Beschlussvorlage für die Sitzung am 30.09.2024

| Bauleitplanung | : | Stadt Marktoberdorf Landkreis Ostallgäu |
| Vorhaben | : | Aufstellung des vorhabenbezogenen Bebauungsplanes Nr. 80 „MFH Memelstraße“ |
| Hier | : | Behandlung der Stellungnahmen, die während der frühzeitigen Beteiligung der Öffentlichkeit und der Behörden in der Zeit vom 06.06.2024 bis 10.07.2024 vorgebracht wurden (§ 3 Abs. 1 und § 4 Abs. 1 BauGB) |

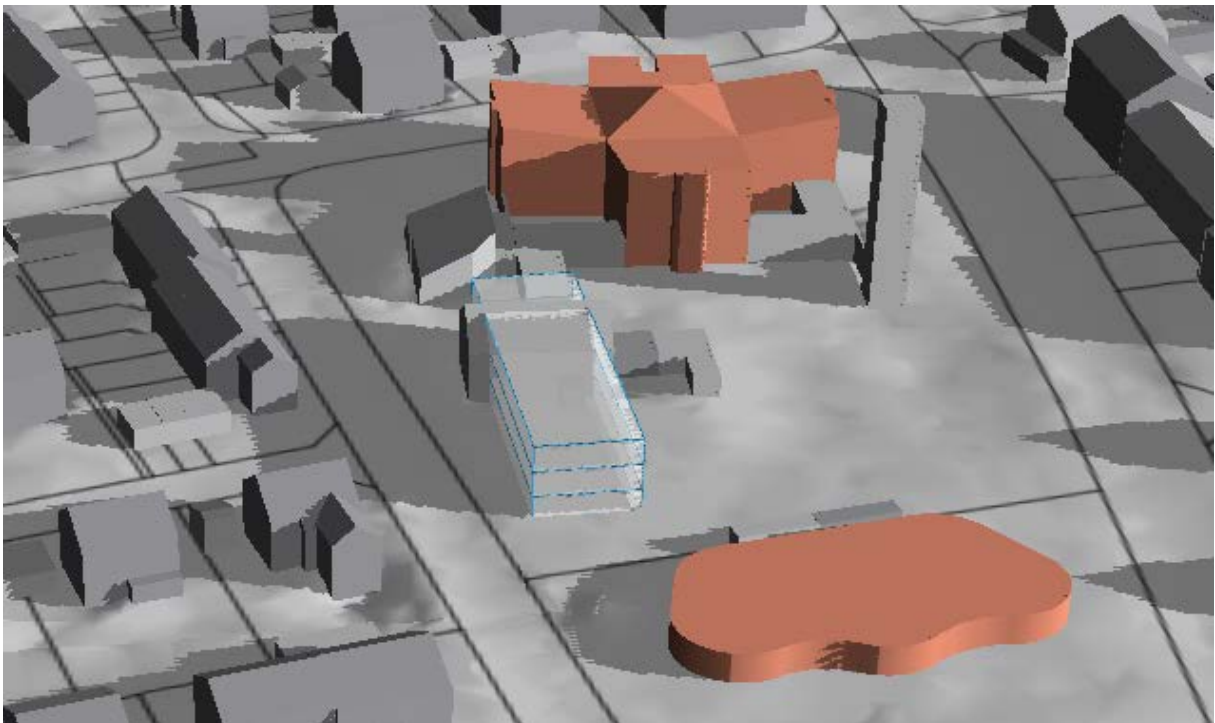
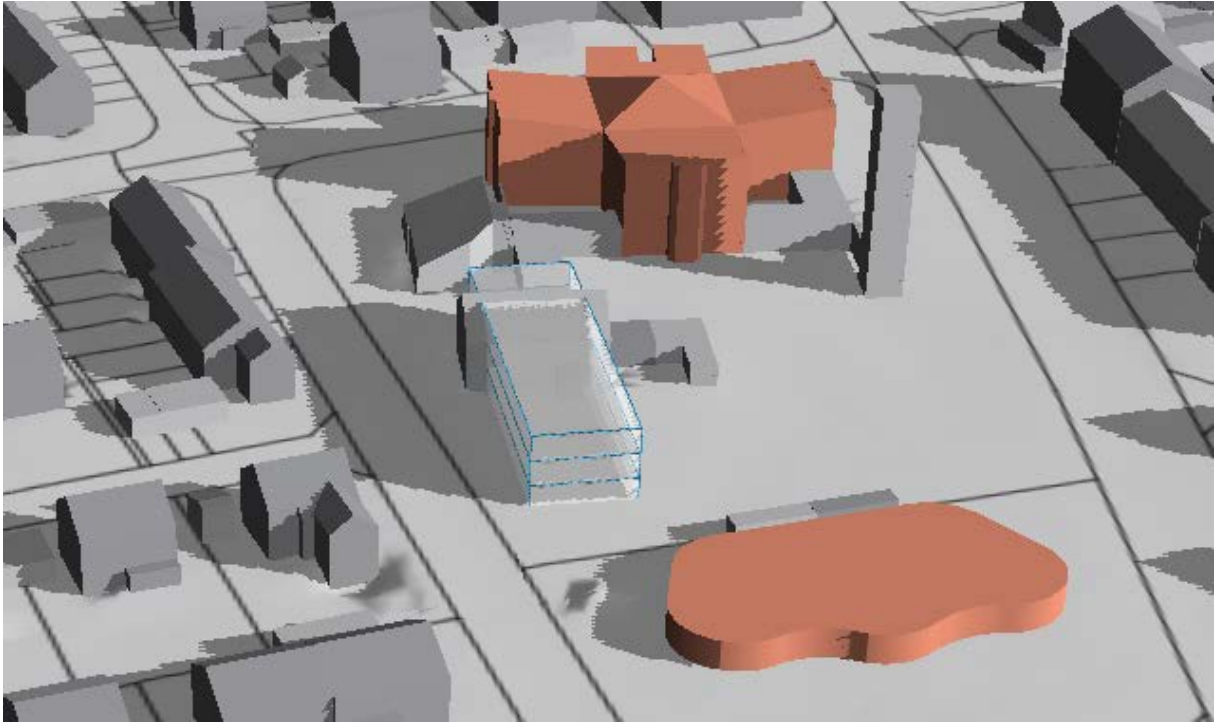
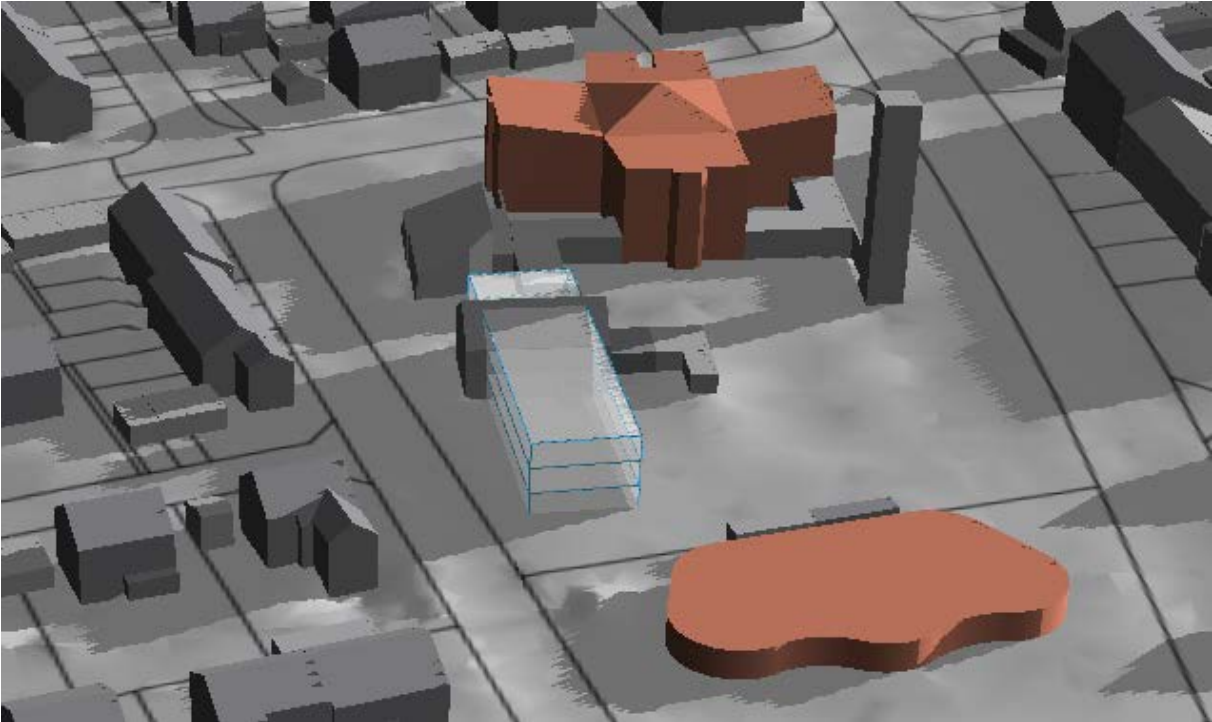
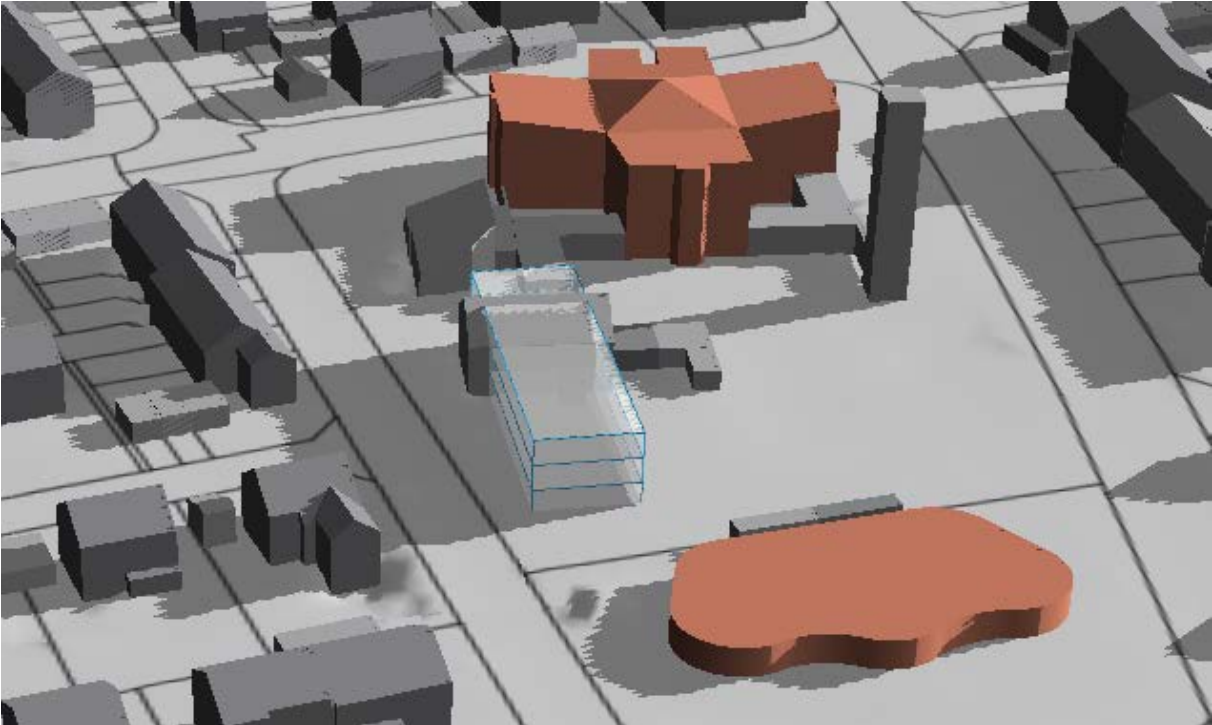
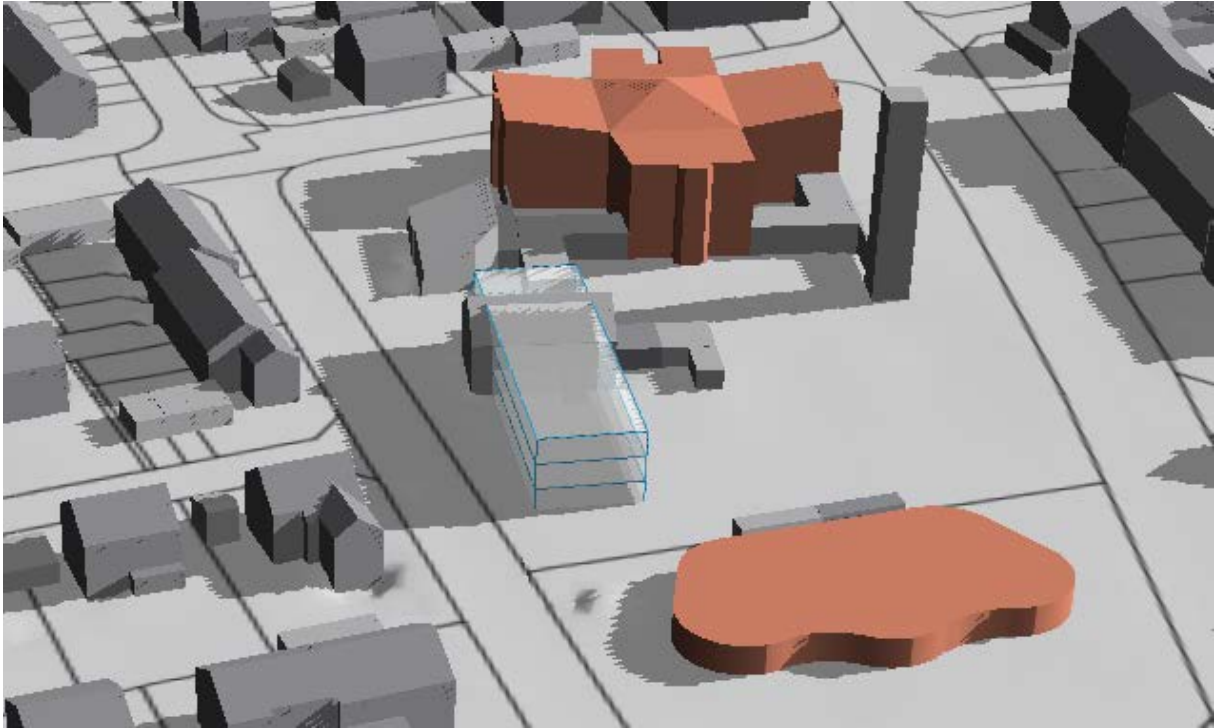
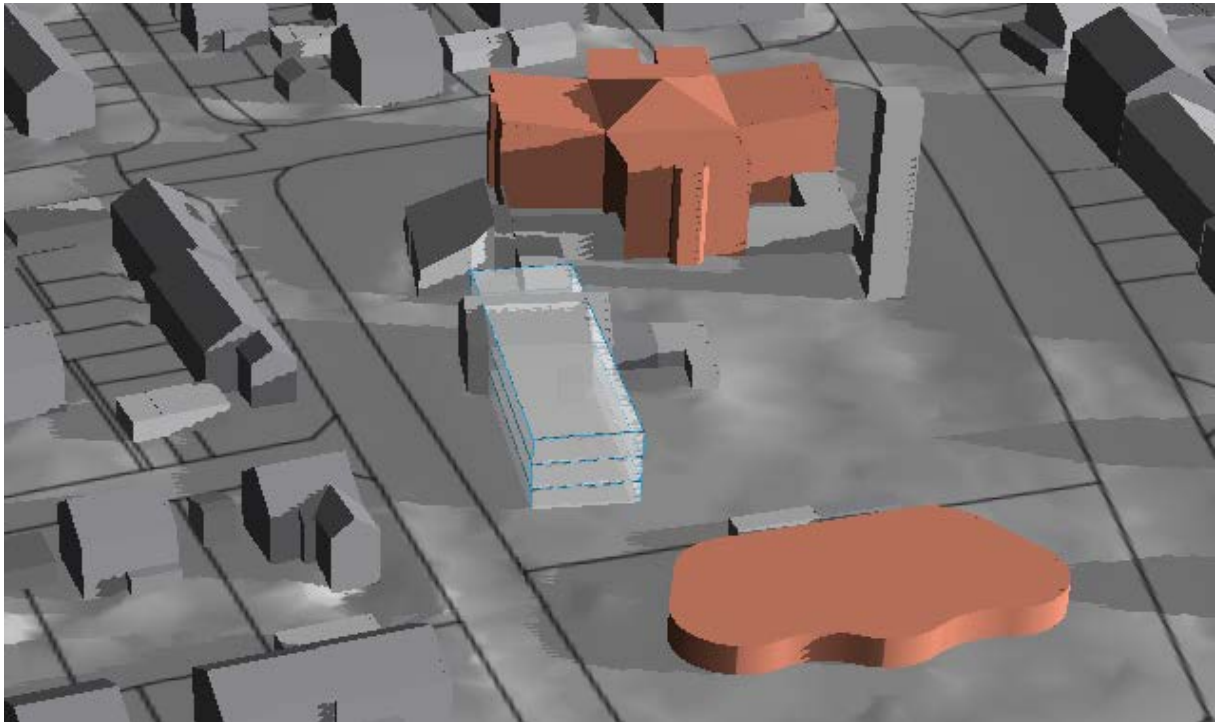
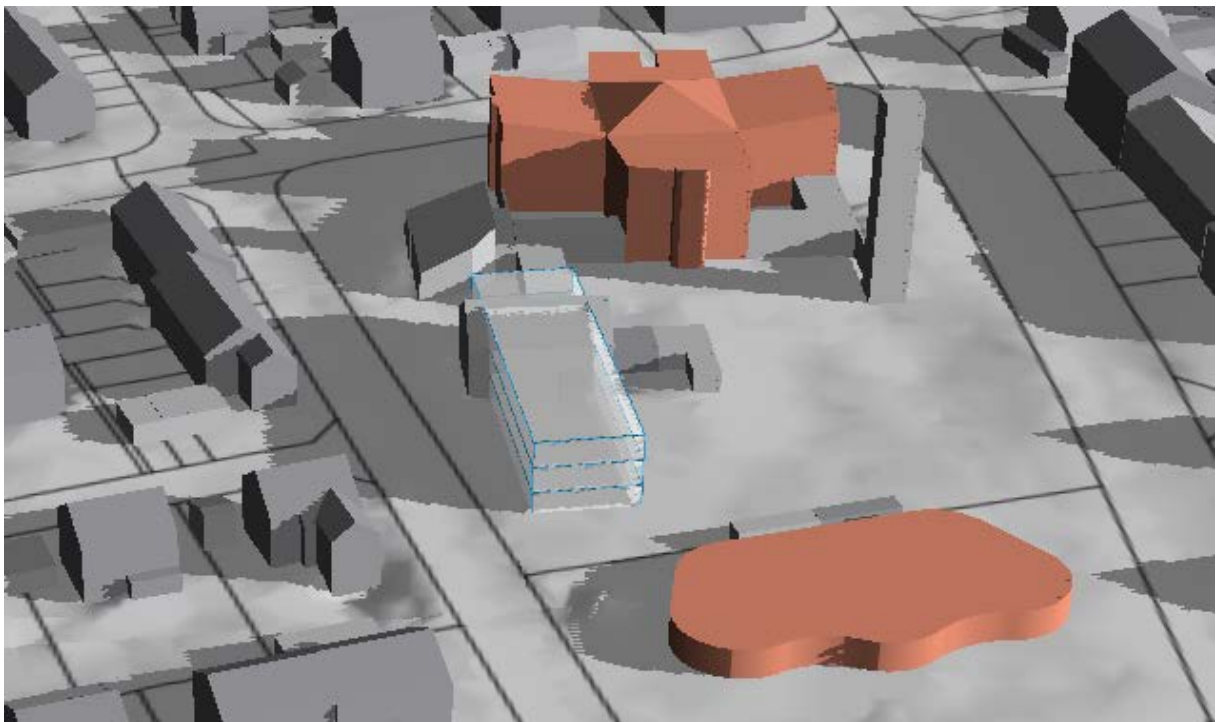
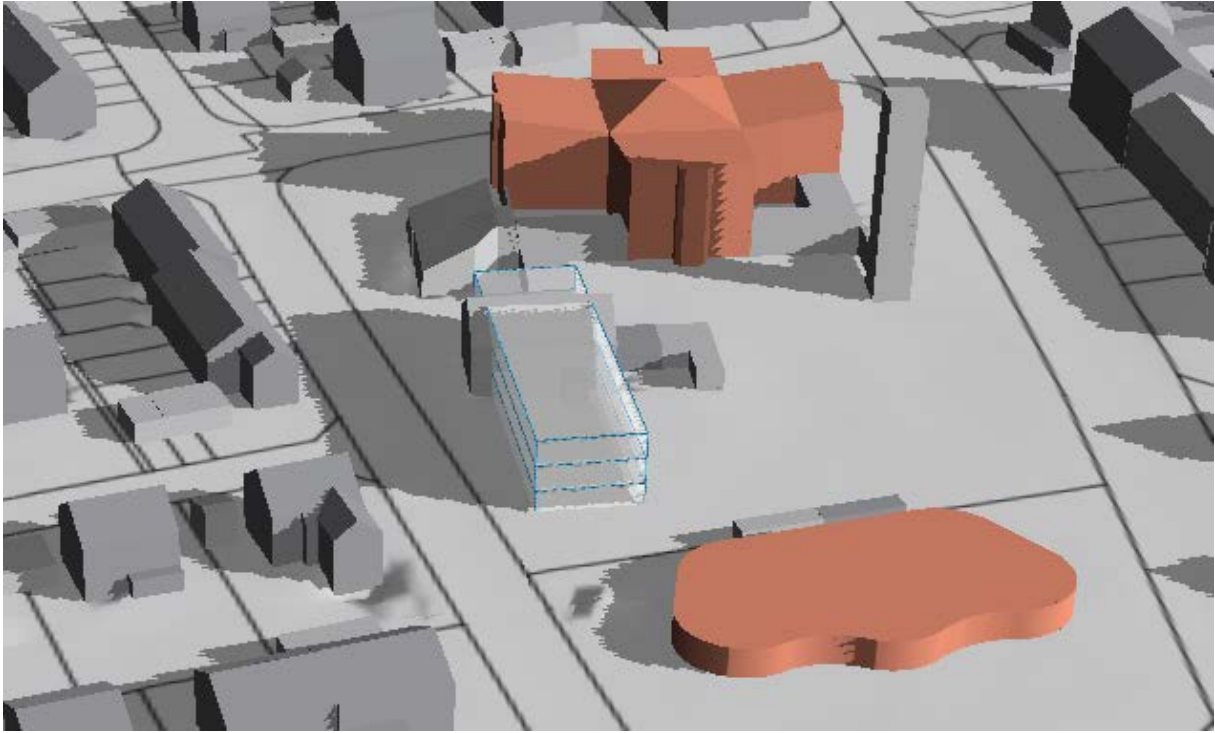
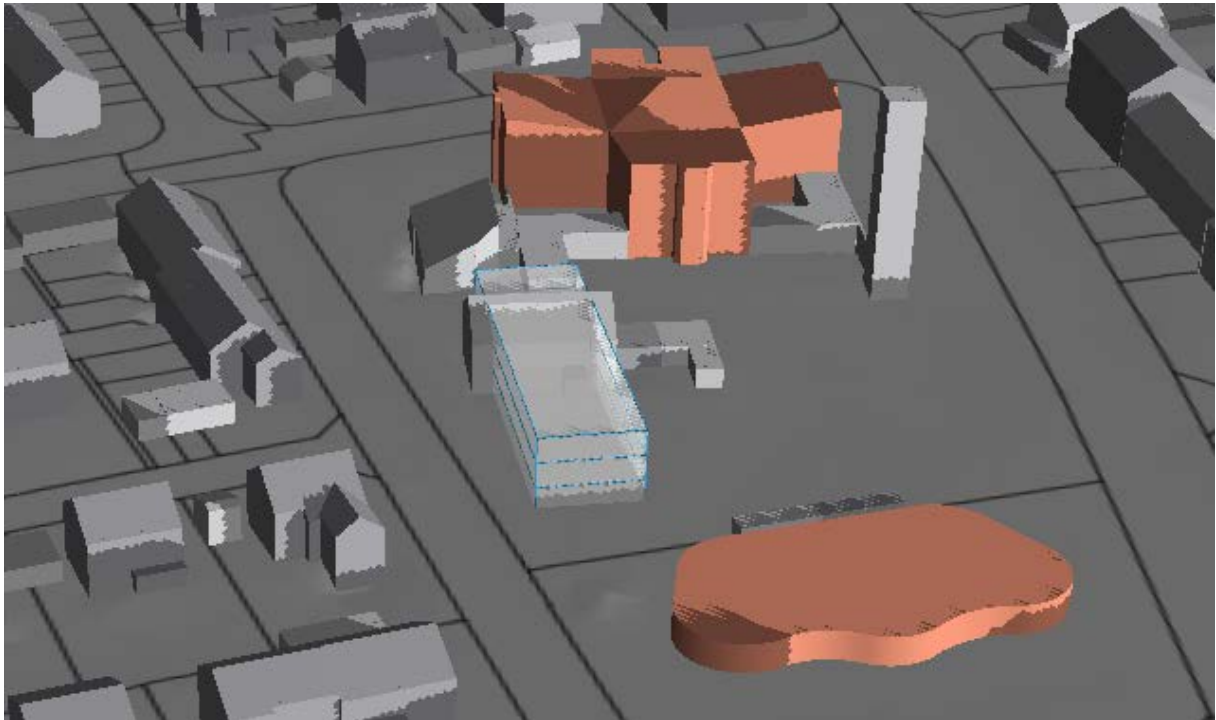
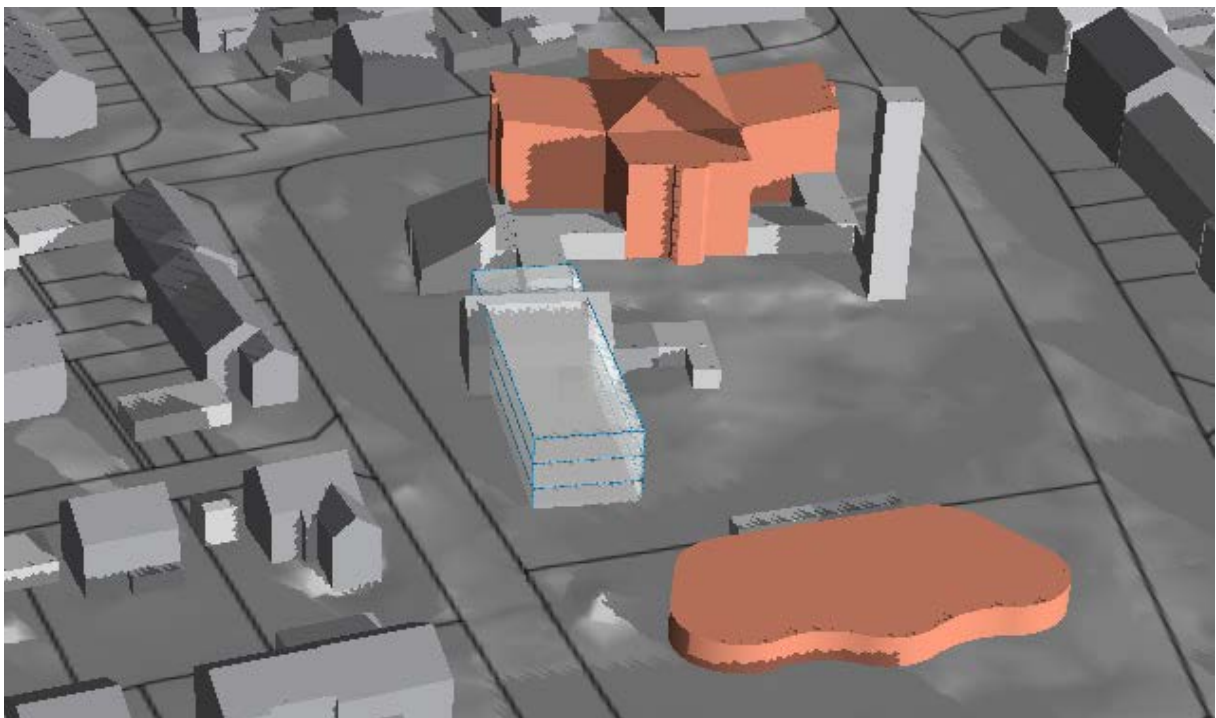
3. Des Weiteren befürchten wir, dass es zu einem breitflächigen Schattenwurf und zu einer starken Abnahme der östlichen Sonneneinstrahlung kommt.

Wir bitten daher – neben der o.g. Beschränkung der Aufständering - die Position und Ausrichtung des geplanten Gebäudes zu überprüfen, ob hier noch Verbesserungen, z.B. durch eine Verschiebung Richtung Osten für die betroffenen Nachbarn erreicht werden können.

Eine Schattensimulation durch die Stadt MOD hat ergeben, dass der Schattenwurf des geplanten Wohngebäudes nur geringfügige Auswirkungen auf die Umgebungsbebauung hat. Diese Auswirkungen sind innerstädtisch nicht unüblich und daher hinzunehmen. Eine Verschiebung des geplanten Mehrfamilienhauses ist daher nicht vorgesehen. Die Darstellung des Schattenwurfes wird den Beschlussunterlagen beigelegt.
